廃炉発官 30 第 239 号  
平成 30 年 11 月 21 日

福島第一原子力発電所 特定原子力施設に係る実施計画 変更認可申請書の  
一部補正について

- 「福島第一原子力発電所 特定原子力施設に係る実施計画」  
油処理装置に関する審査の進捗を踏まえ、下記の通り補正を行う。

### 2.43 油処理装置

図－1 漏えい拡大防止堰の寸法（単位：mm）

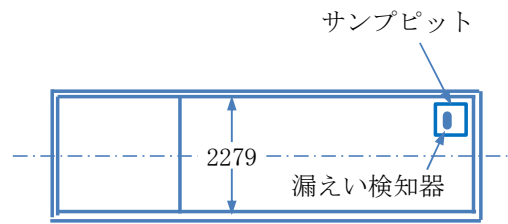
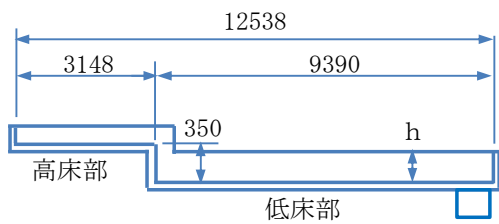
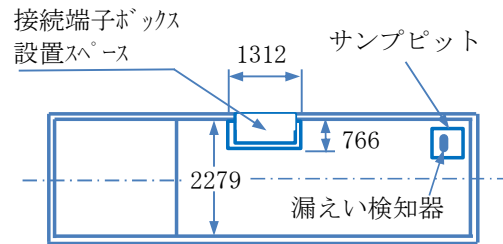
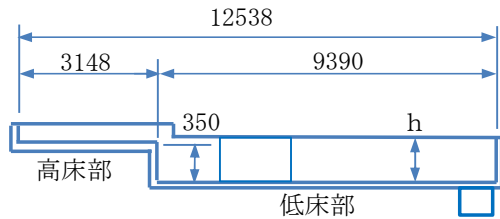
- ・漏えい拡大防止堰の主要寸法に関する記載の適正化

- a. 漏えい早期検知として、装置を設置するコンテナには漏えい拡大防止堰を設けるとともに、漏えい検知器を設ける。漏えい拡大防止堰は、各コンテナに收容される機器に内包する容量を確保していることから、漏えいが発生した場合でも漏えい拡大防止堰内に収まり、漏えい拡大防止堰外に漏えいすることはない（図－1および表－1）。
- b. コンテナ間の連絡配管はトラフ内に敷設する。トラフ内に漏えいした液体は、コンテナの漏えい拡大防止堰内へ導く構造とする。
- c. 処理水をプロセス主建屋へ移送する配管には、トラフを設置し、トラフ内には漏えい検知器を設ける。
- d. 漏えいを検知した場合は、油処理装置監視室に警報を発報するとともに、油処理運転を停止させる。
- e. 配管と油処理装置との取合い部はフランジ接続とするが、接続の位置は漏えい拡大防止堰の内部とすることで、漏えいの拡大を防止する。また、プロセス主建屋へ処理水を移送する配管はポリエチレン管とし、ポリエチレン管同士の接続部は漏えい発生防止のため融着構造とする。
- f. 排ガス系統のダクト管は、カバーを設置し二重化を行う。

・油水分離コンテナ漏えい拡大防止堰高さ：h=434 mm

・第1油分解コンテナ漏えい拡大防止堰高さ：h=144 mm

・第2油分解コンテナ漏えい拡大防止堰高さ：h=244 mm
